Additif 128 – Règlement ONU n° 129

Révision 4 – Amendement 6

Complément 6 à la série 03 d'amendements – Date d'entrée en vigueur : 22 juin 2022

Prescriptions uniformes relatives à l'homologation des systèmes améliorés de retenue pour enfants utilisés à bord des véhicules automobiles

Figure 6
Distance minimale pour l'essai de choc latéral

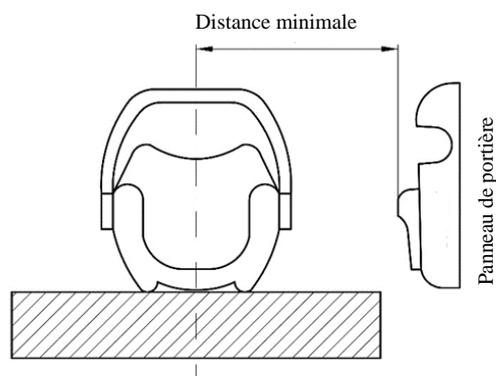
Pour chaque essai, la position initiale du panneau de portière utilisé pour l'essai de choc latéral par rapport à la banquette d'essai doit être réglée compte tenu de la distance minimale entre le panneau et le centre de la place assise, comme indiqué à la figure 6 ;
